電源開発株式会社
大間原子力発電所

意見聴取会指摘事項について
(地質関係)

平成16年8月
原子力発電安全審査課

図-1.8 Ts-1 トレンチ沿いの断面図と火山灰分布

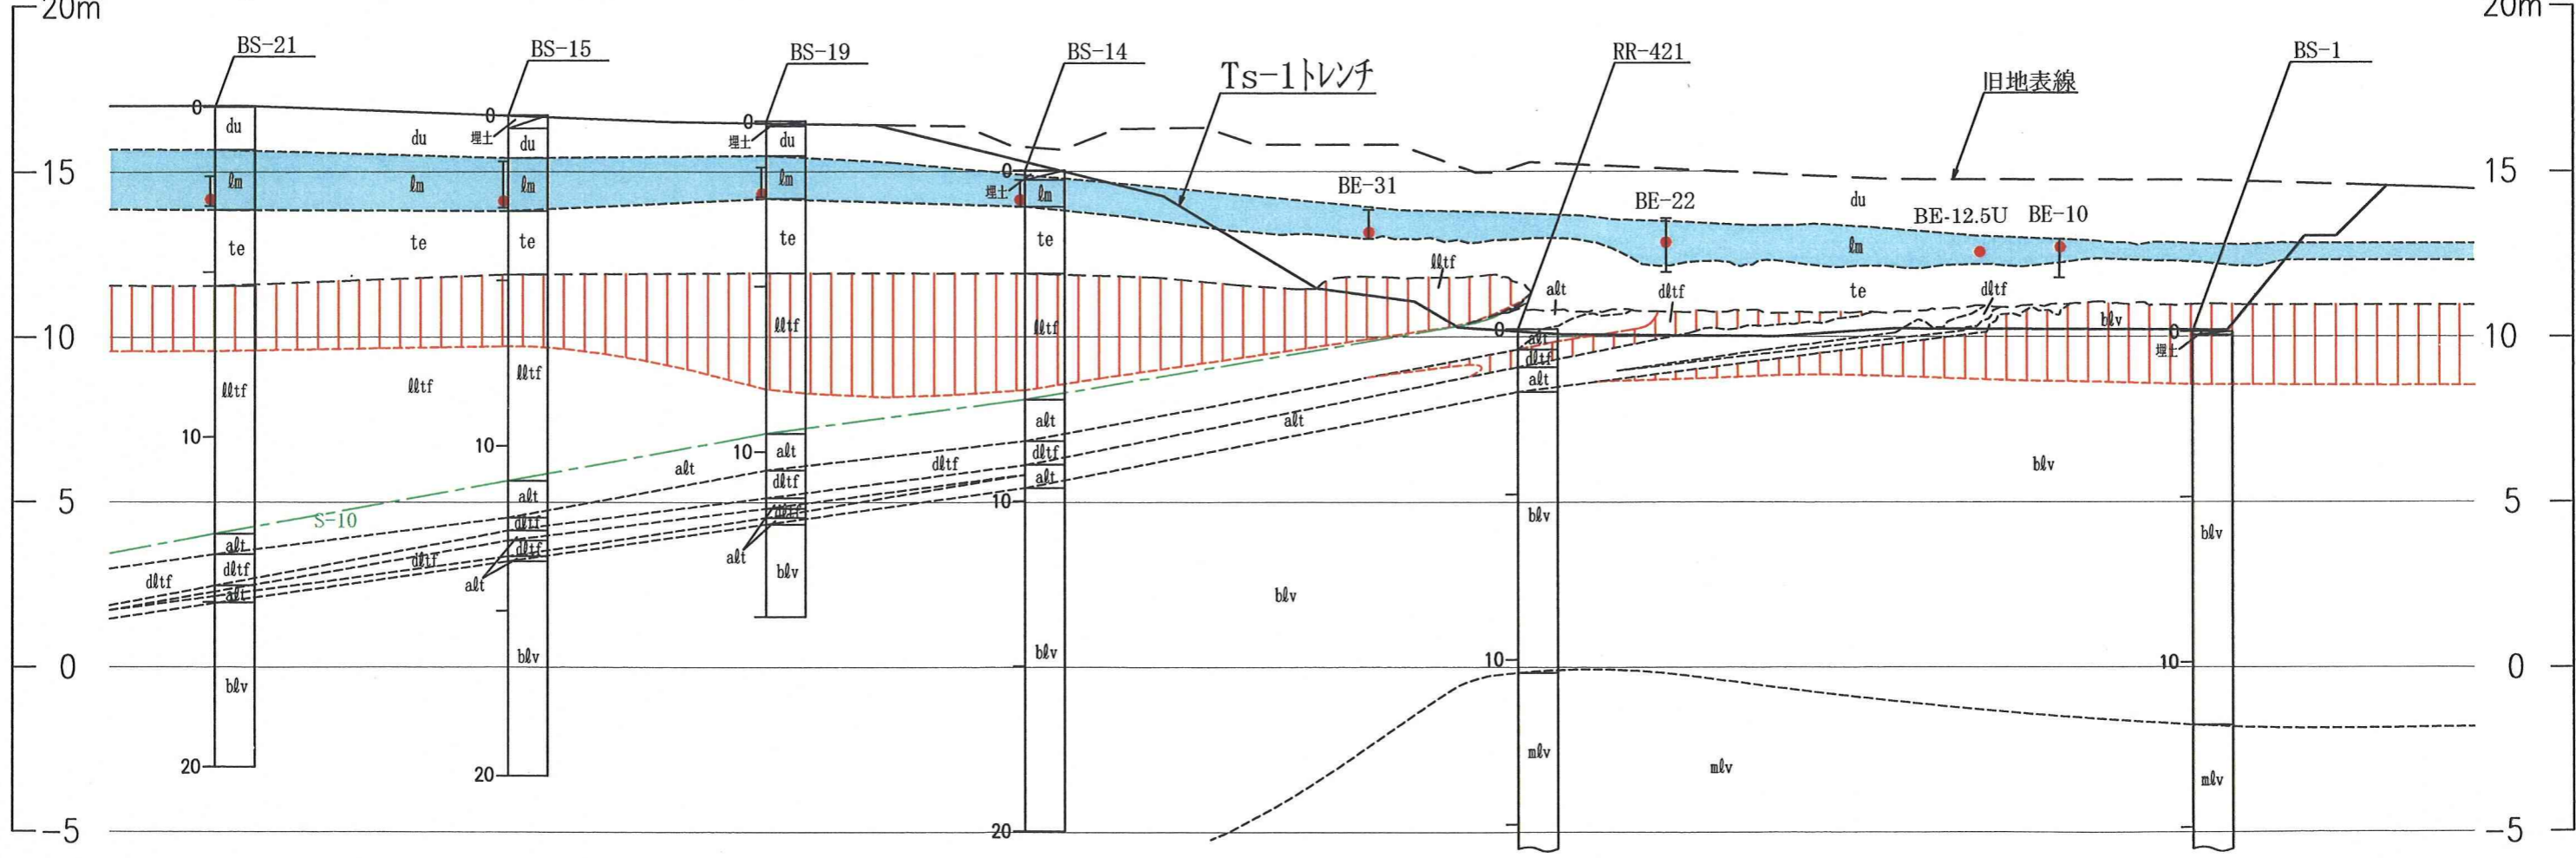
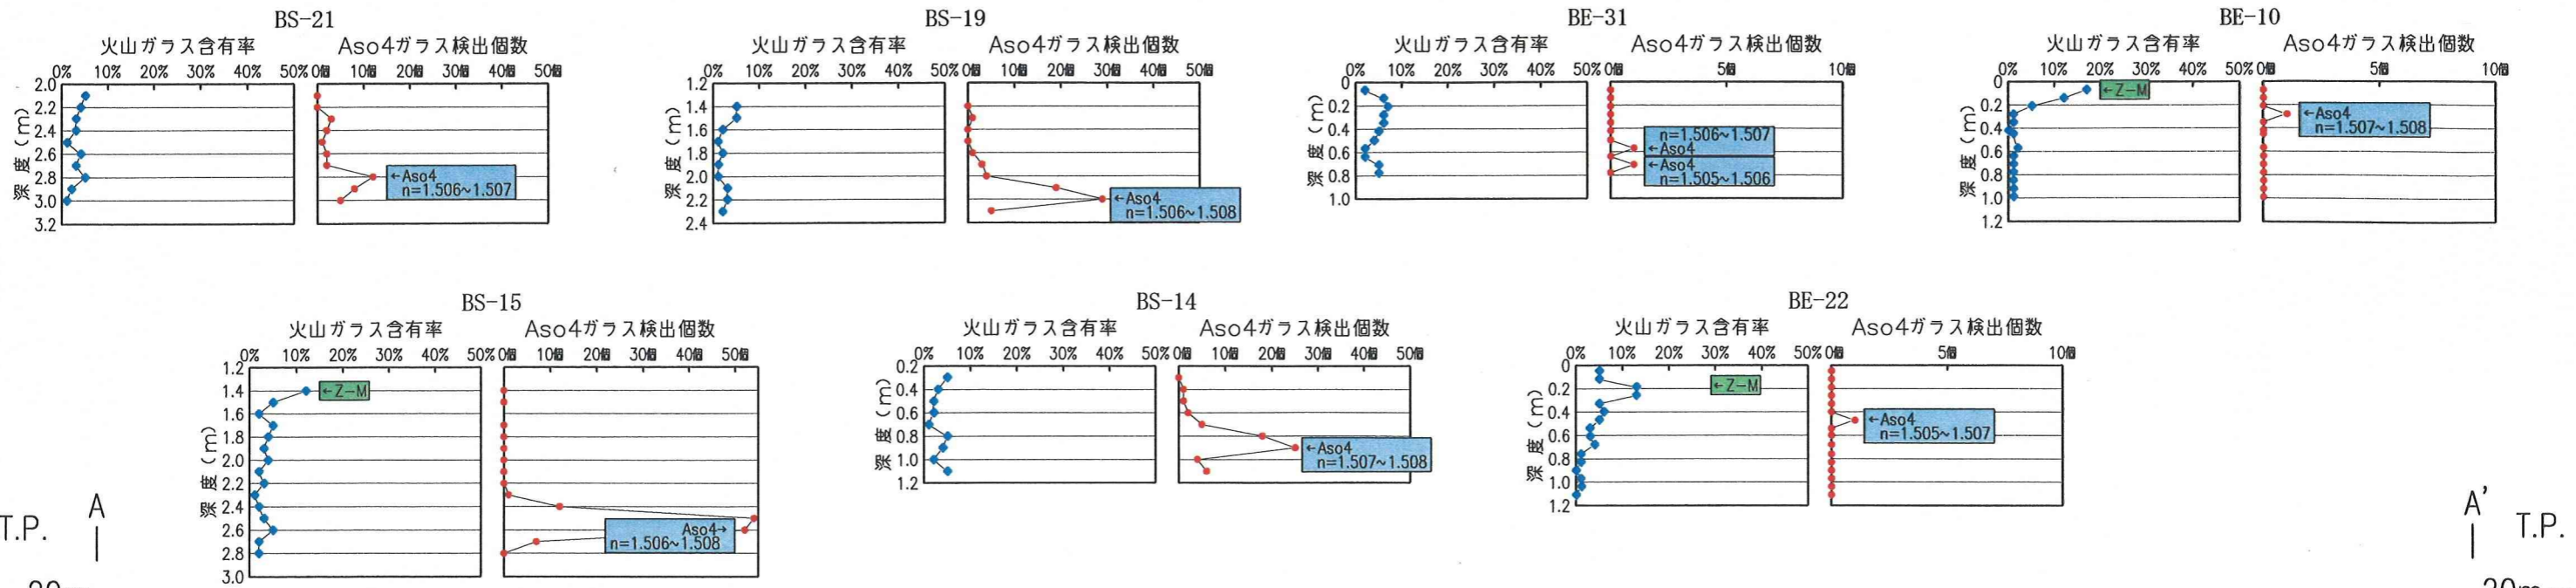
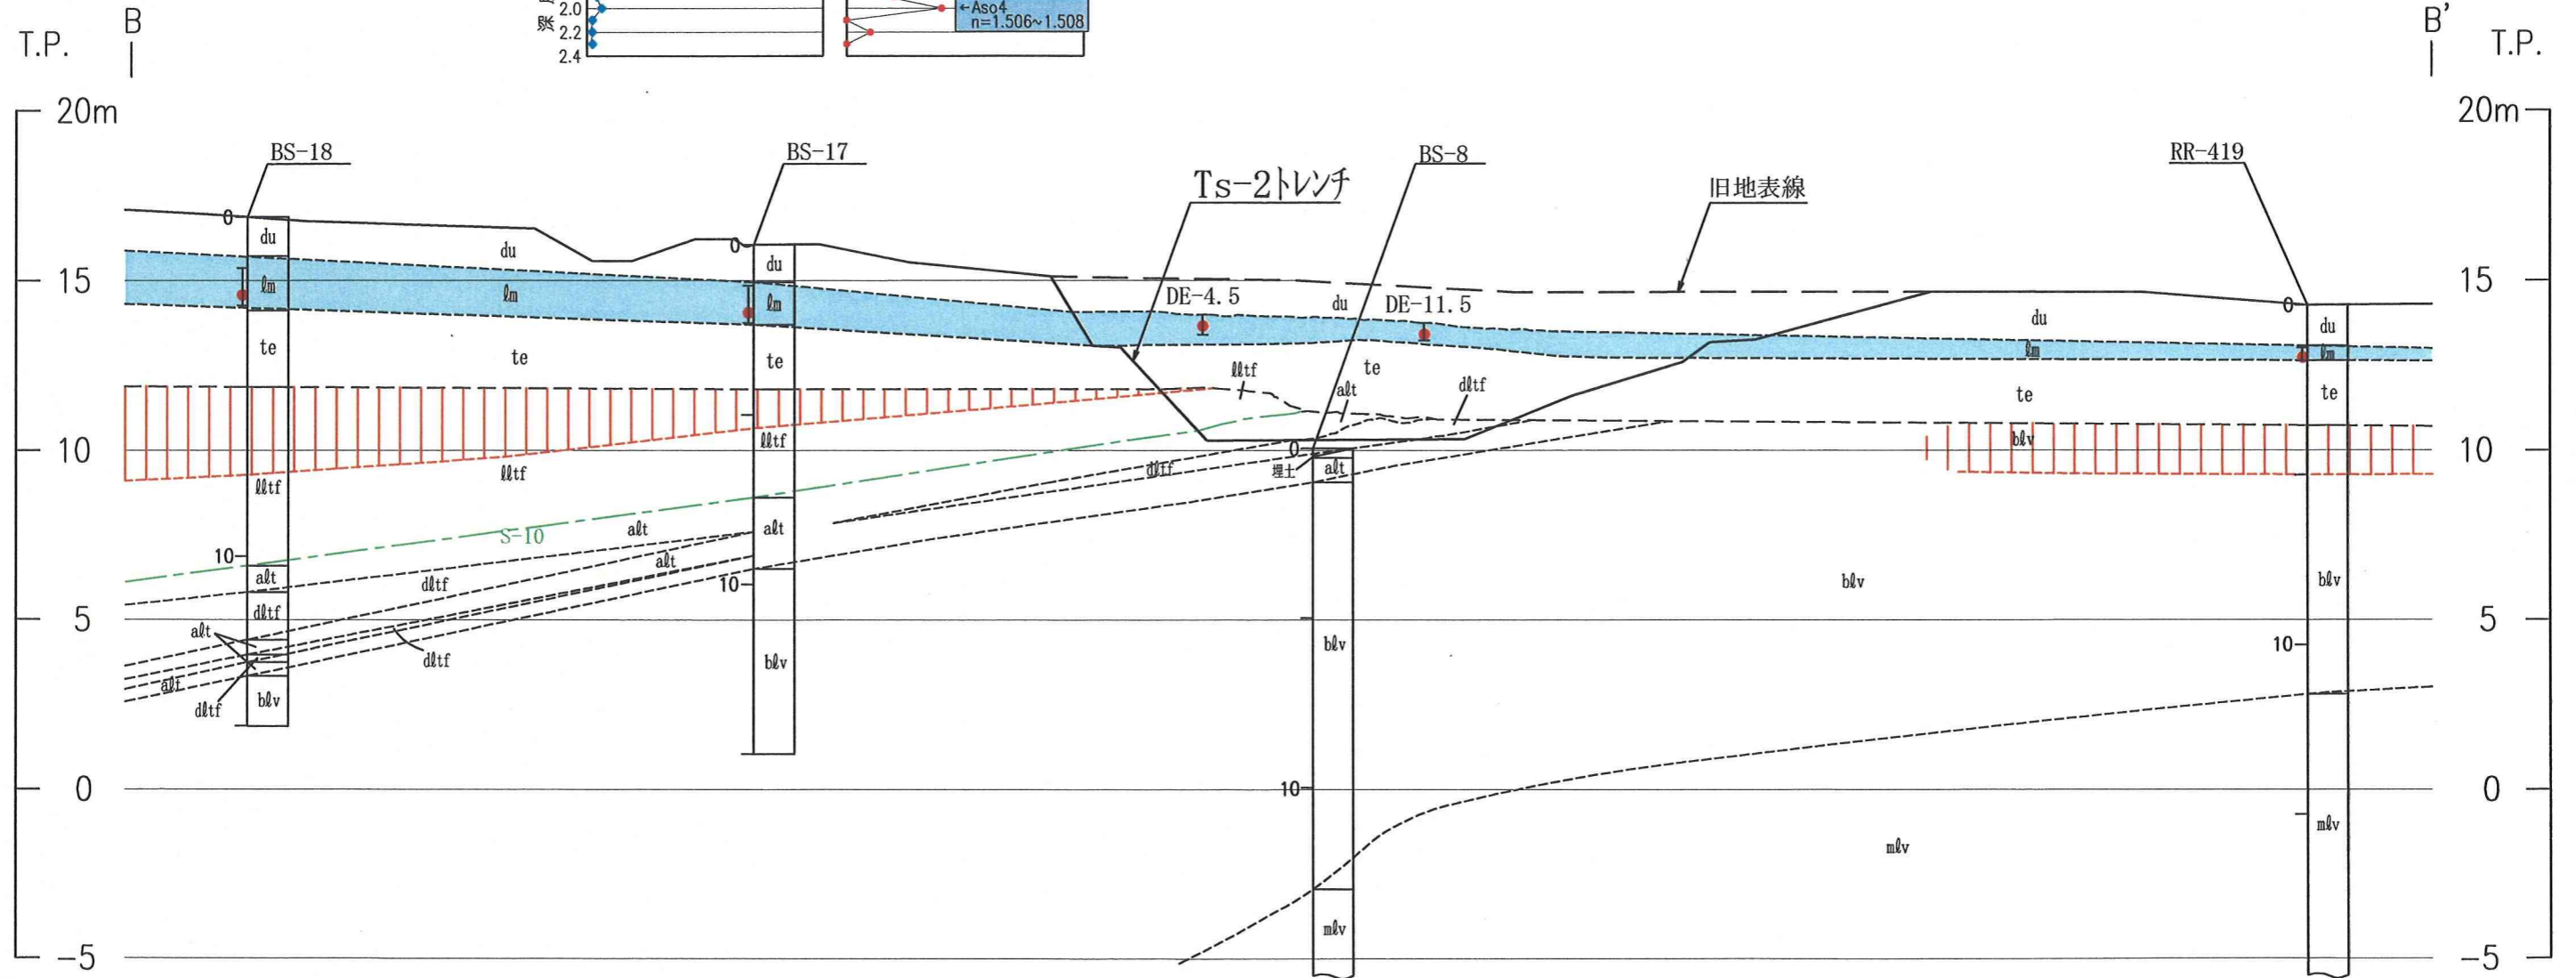
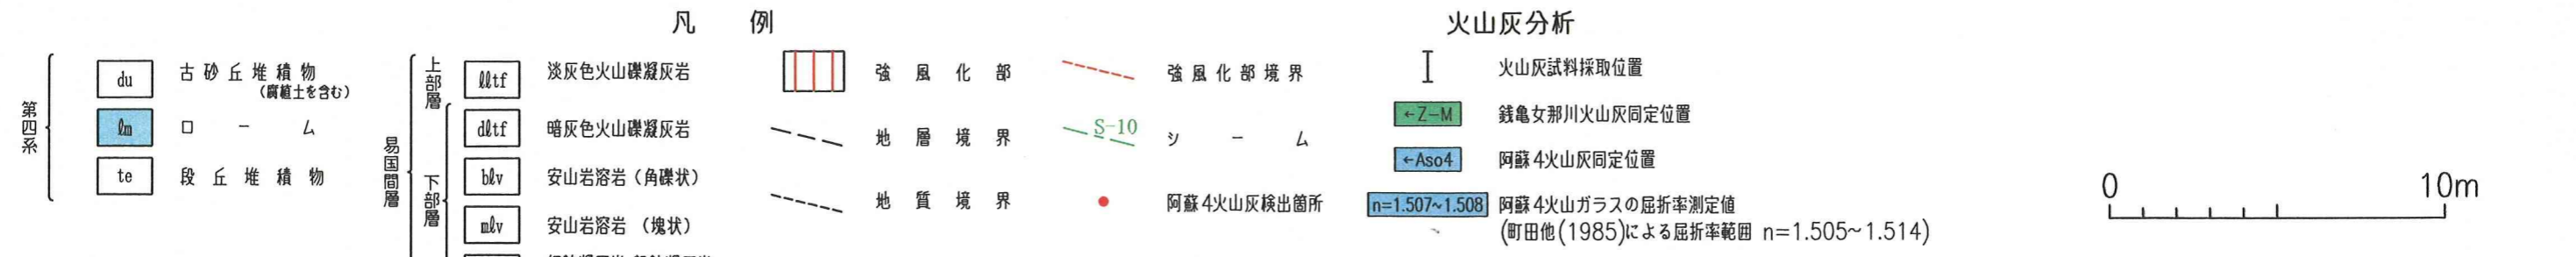
図-1.8～図-1.10 によれば、トレンチ周辺のボーリングコアにおいてもローム層上部に火山ガラスの分布(青色のプロット)のピークが認められる。このピークの火山灰は、トレンチと同層準に分布すること、構成粒子やガラス形態も同様であることから銭亀女那川火山灰であるとしている。

また、トレンチと同様に検出した阿蘇 4 火山灰の火山ガラス(赤色のプロット)は銭亀女那川火山灰の下位のローム層のほぼ同じ層準に広く分布していることが確認されたとしている。

図-2.1 M3面段丘堆積物中の変状の形成

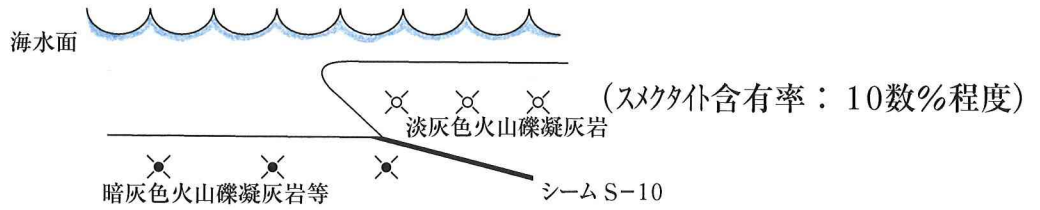
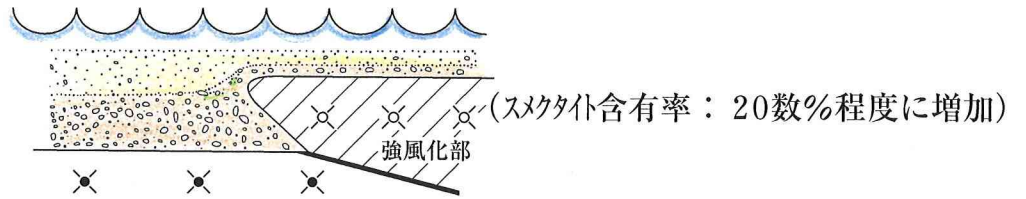
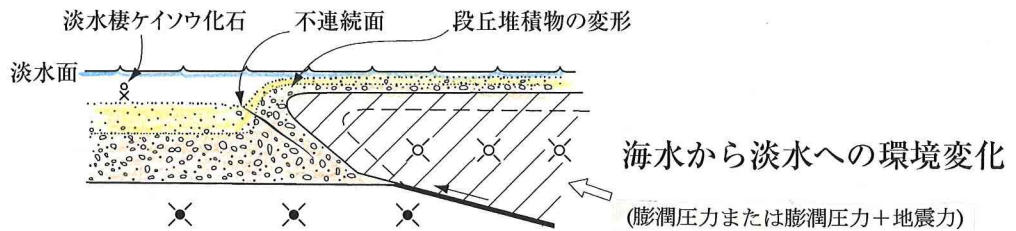
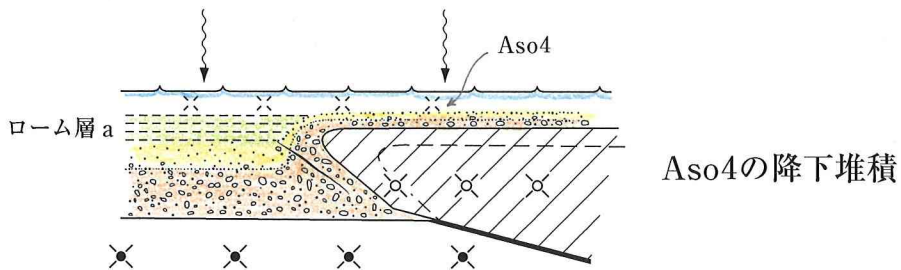
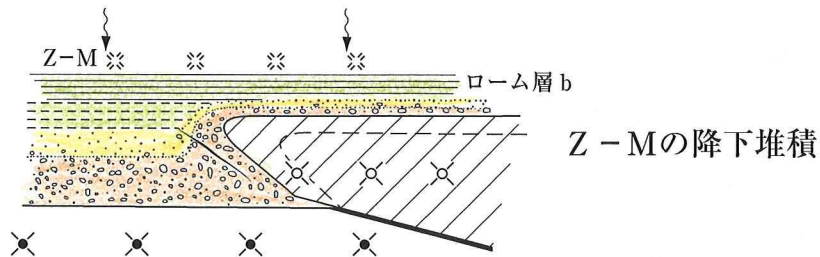
- 1) M_3 面段丘堆積物中に認められる変状について，形成の観点から考察すること。

申請者は風化による膨潤の可能性について検討し、図-2.1 に示すような変状の形成過程を考えている。その成因については、強風化

部のスメクタイトの膨潤圧力によりシーム上盤側の強風化岩盤がシームに沿って上方に変位し，それによって変状が形成された可能性と，膨潤圧力に地震動の外力が加わったことにより，強風化部が局所的に上方に変位し，変状が形成された可能性もあるとしている。

海退が進み，トレンチ付近の環境が海水から淡水に変化した。このとき，スメクタイトが淡水中で膨潤することによって，シーム上盤側の強風化部にシームに沿うせん断応力が生じ，シームのせん断強度を超えた時*に上盤側の一部(強風化部)がシームに沿って上方に滑り，礫層の変形や不連続面といった変状が形成された。

以上が申請者が検討した変状の成因であるが、変状は阿蘇4火山灰堆積以前(約7万年前)に形成され、それ以降には及んでいないことから、耐震設計上問題となるものではないという評価は妥当と判断される。
